■ 江东新区高校区安居房项目装配式建筑奖励建筑面积和方案变更公示启事

江东新区高教组团JDGJ-08-05地块

总建筑面积增加7209.97m²，地上建筑面积增加6859.97m²，地下建筑面积增加350m²。

22#楼一层平面图-变更后

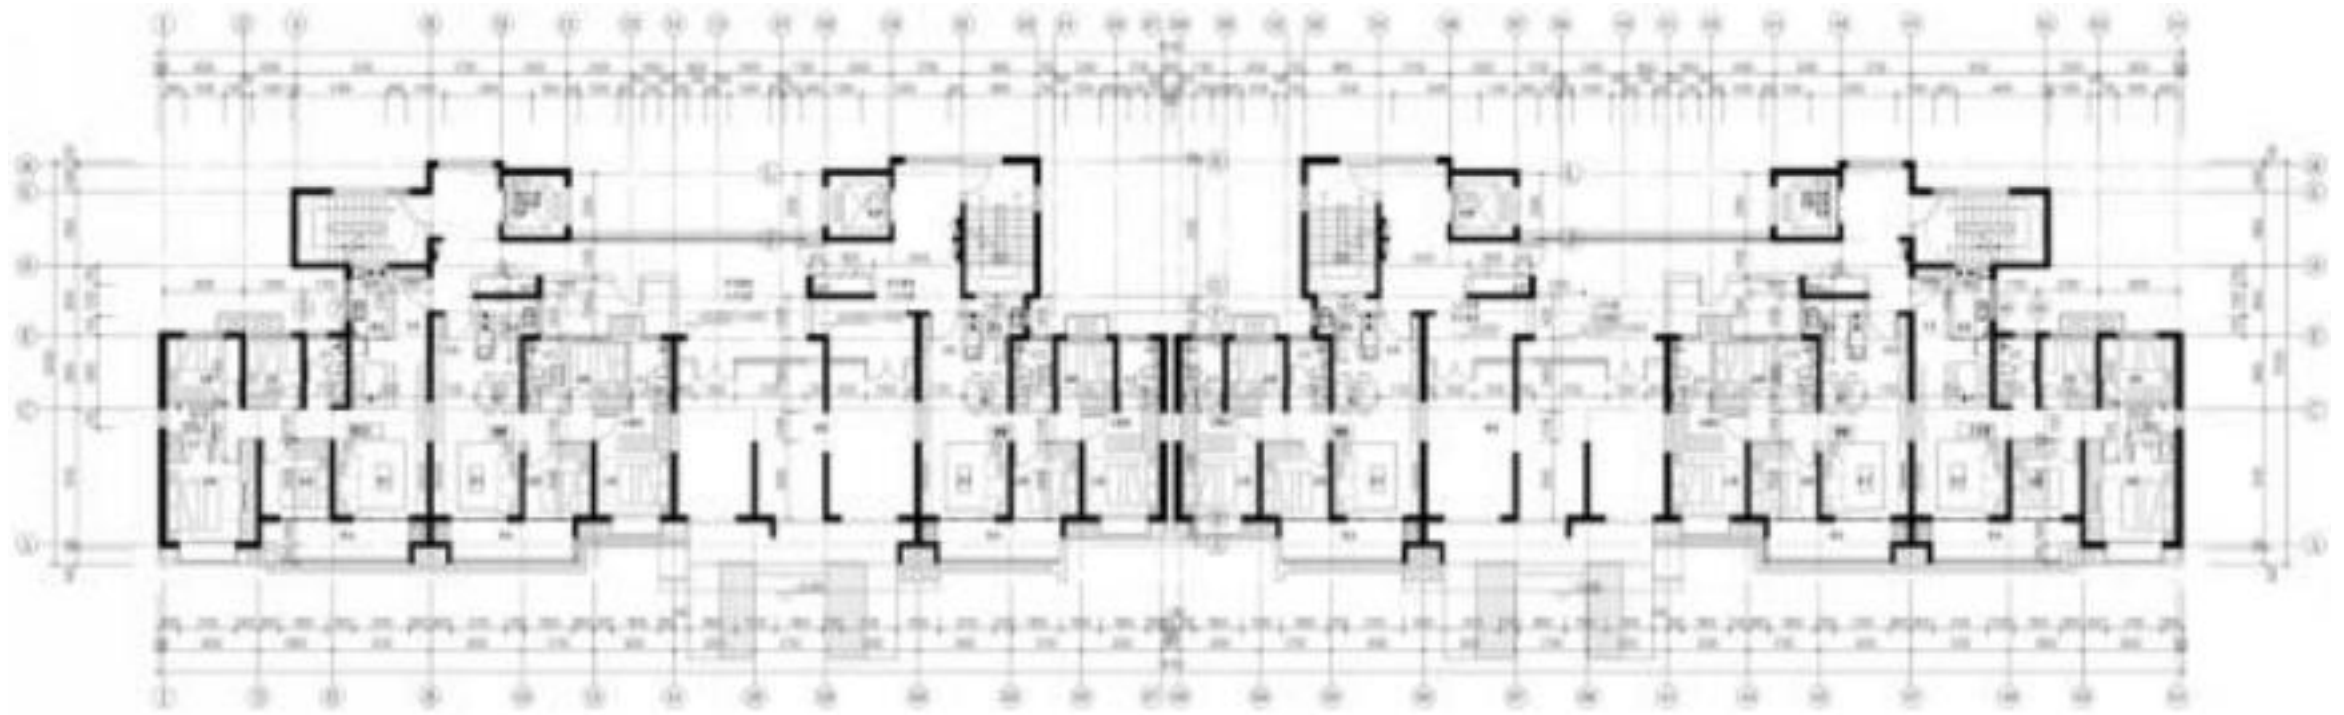
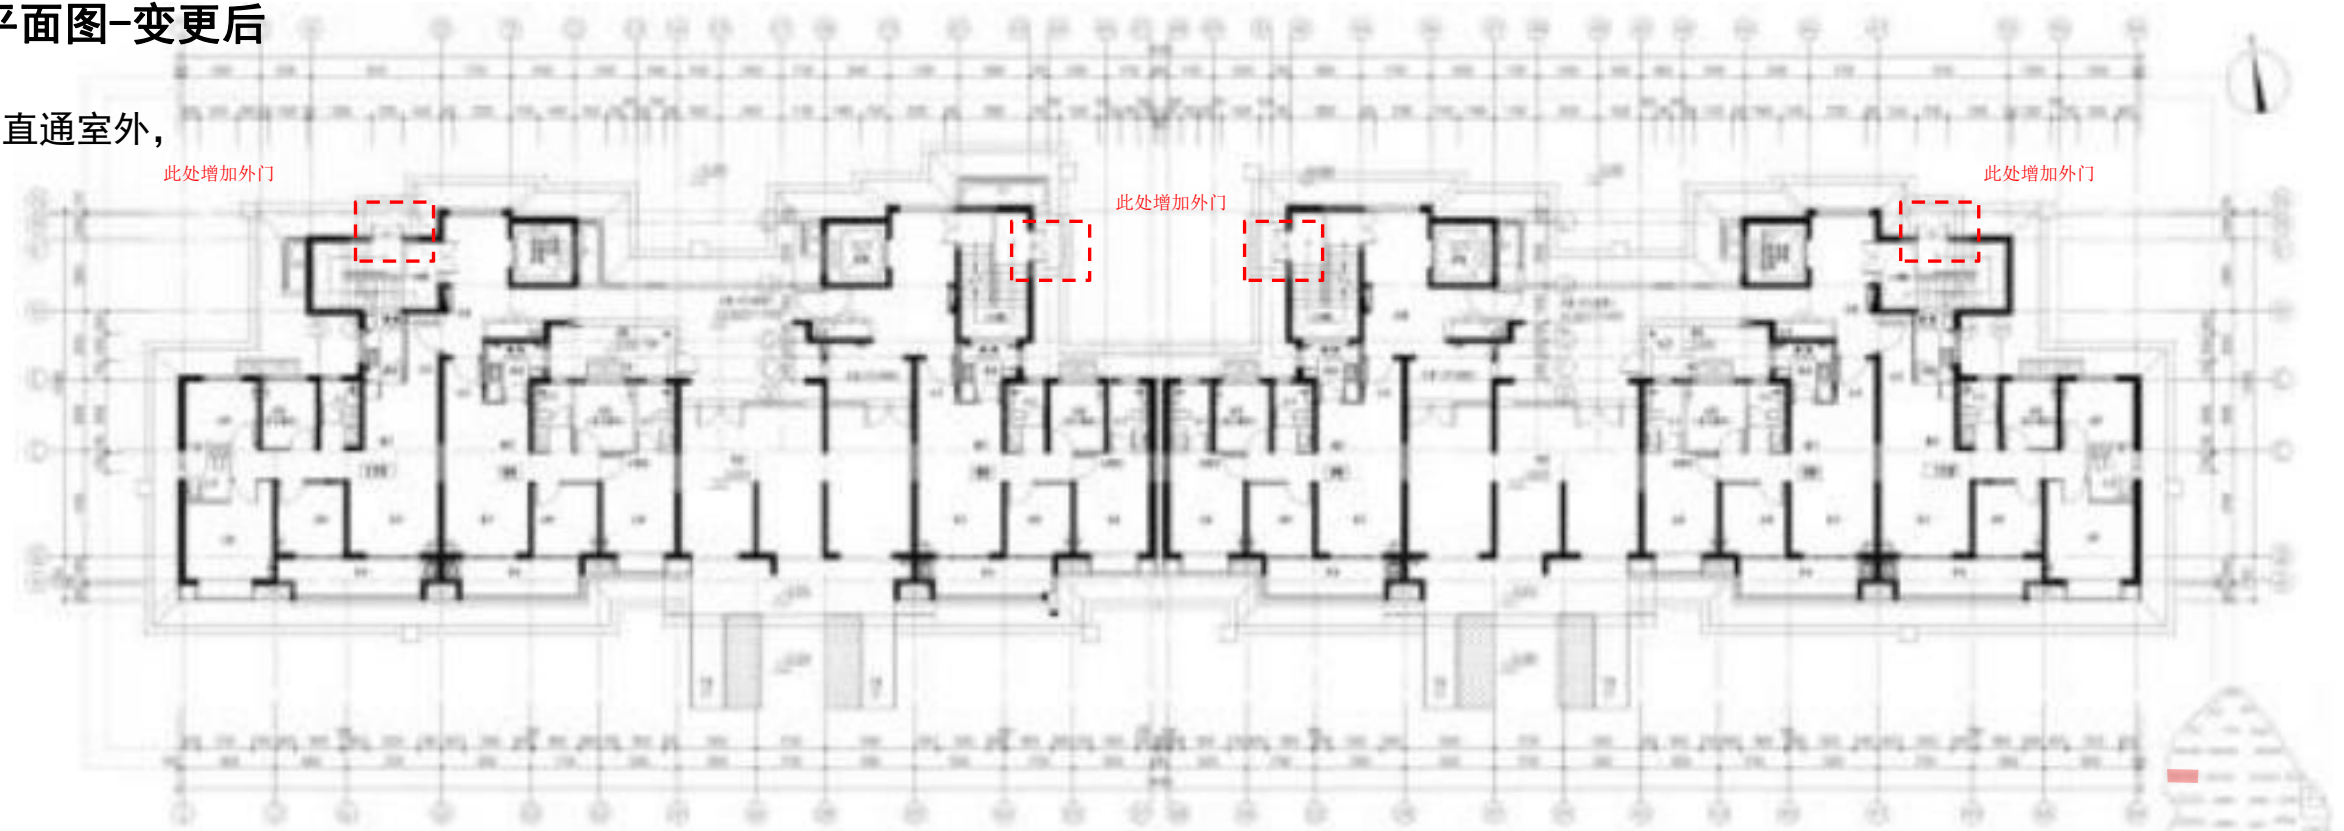
变更说明：
①地下室楼梯直通室外，
增加外门。

22#楼屋顶层平面图-变更后

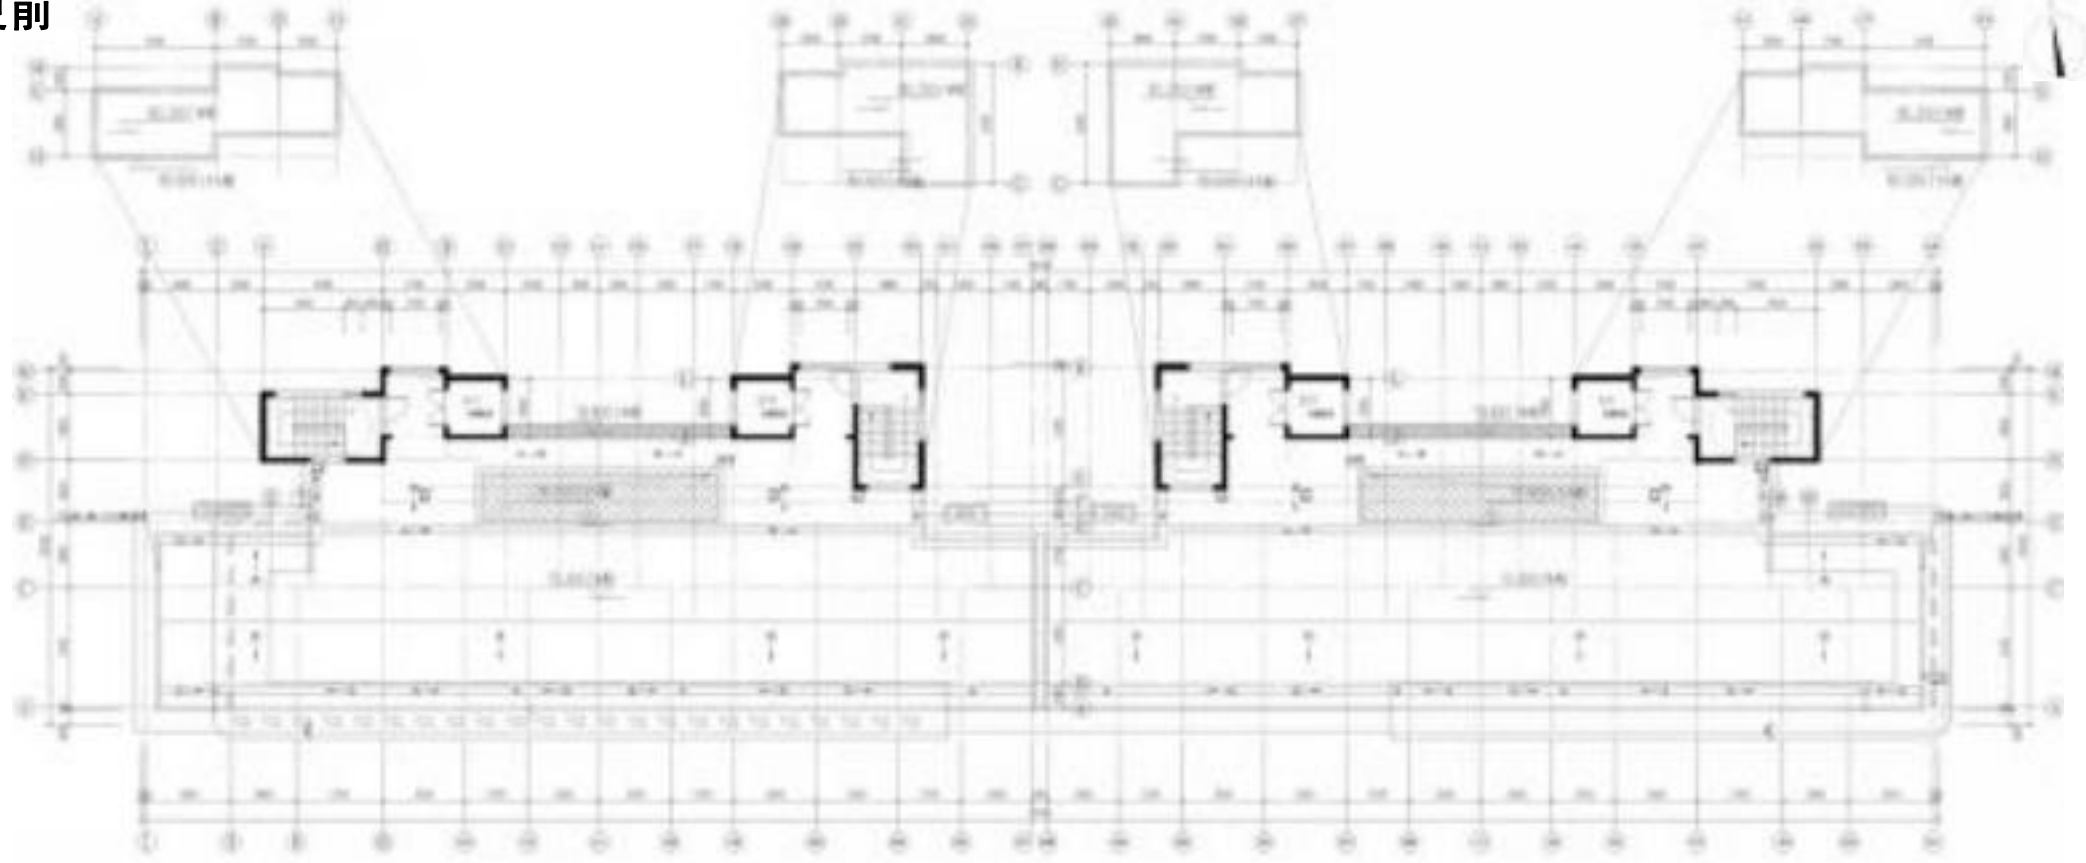
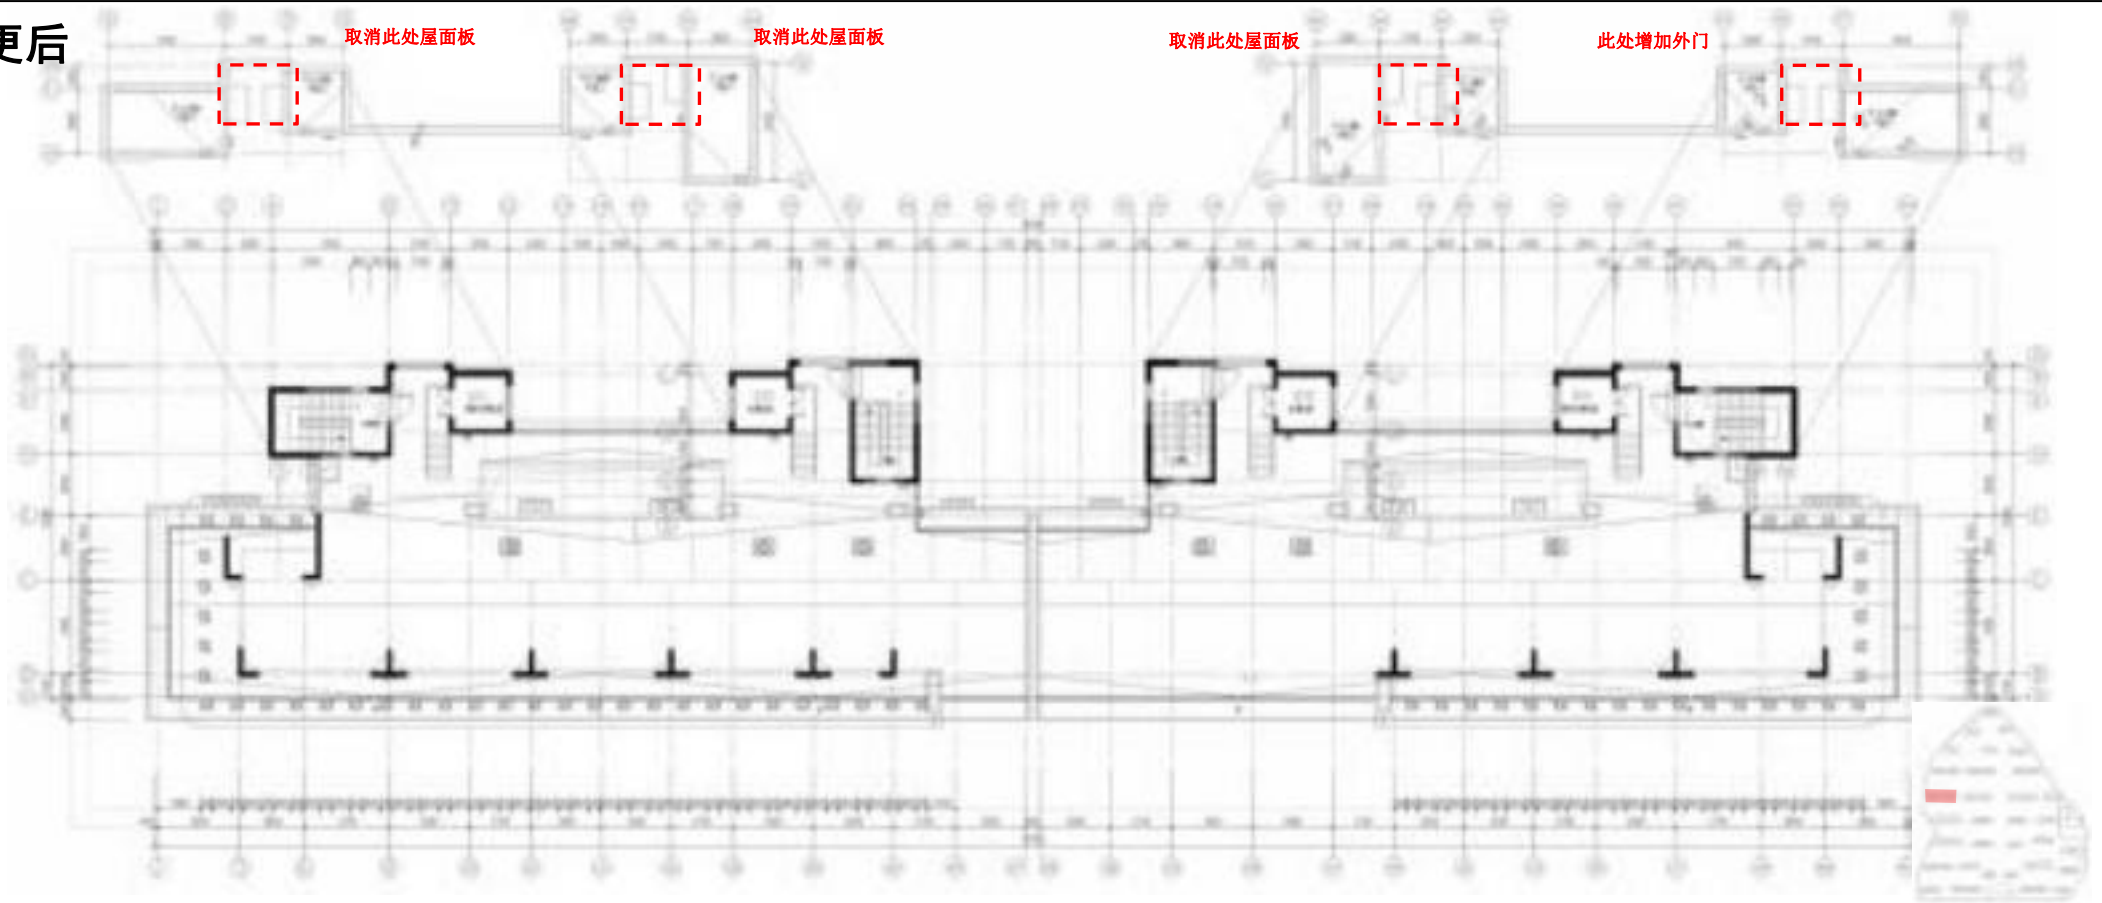
变更说明：
①取消楼梯间屋面与电梯机房屋面之间的屋面板。

23#楼一层平面图-变更后

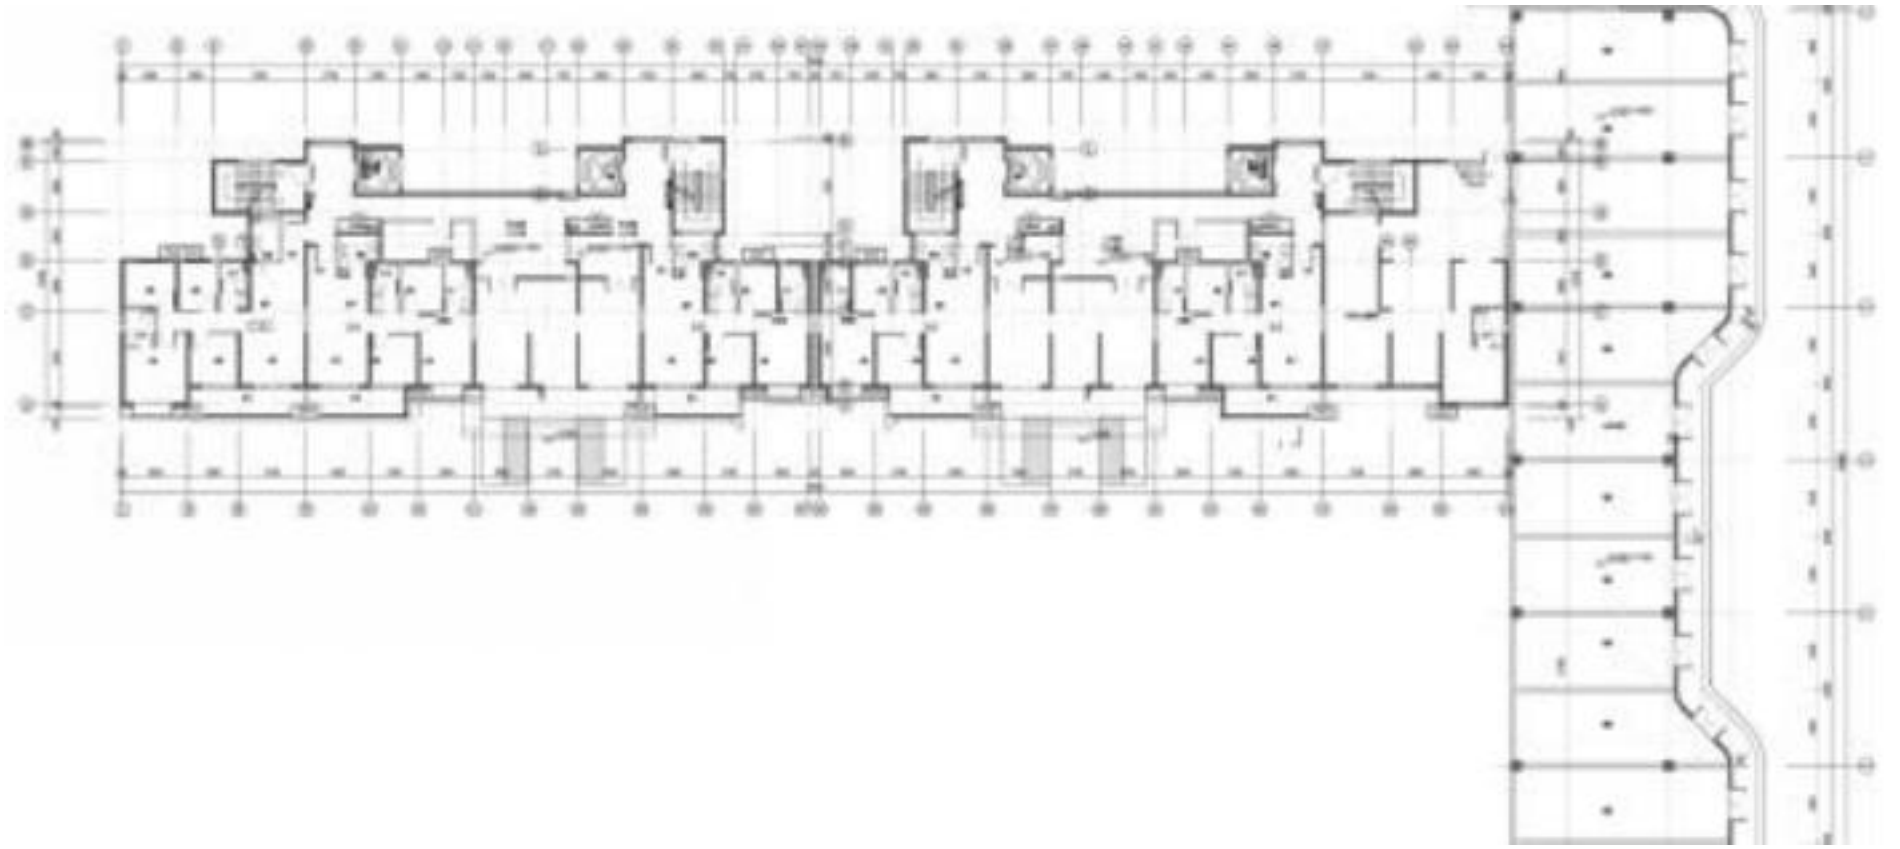
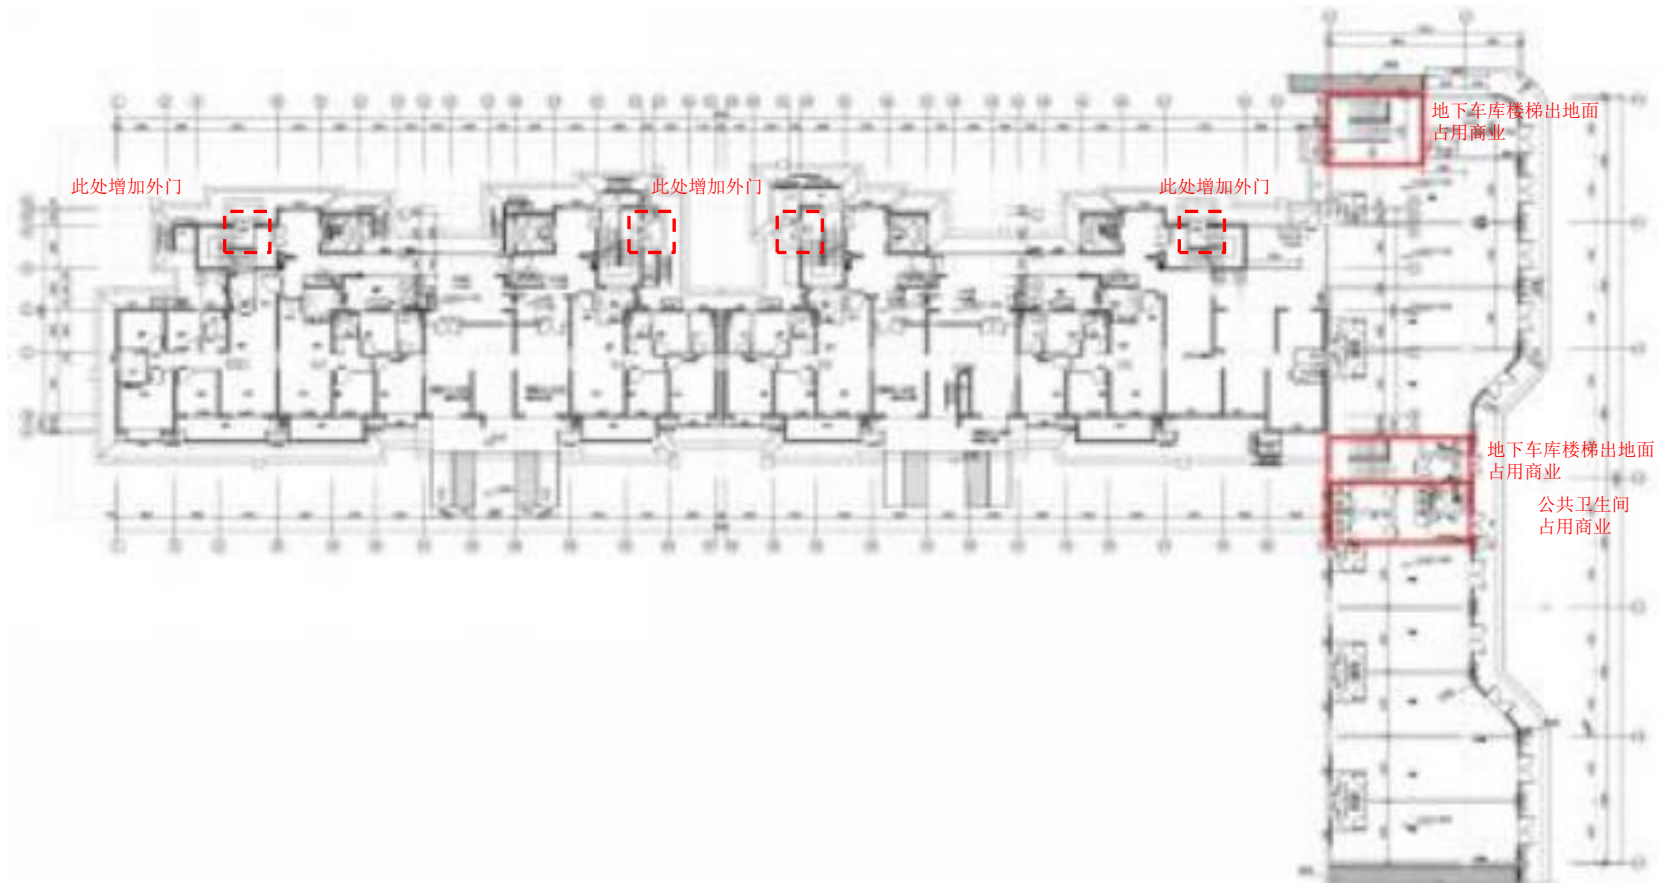
- 变更说明：
- ①增加车库出地面楼梯；
 - ②地下室楼梯直通室外，增加外门；
 - ③增加公共卫生间。
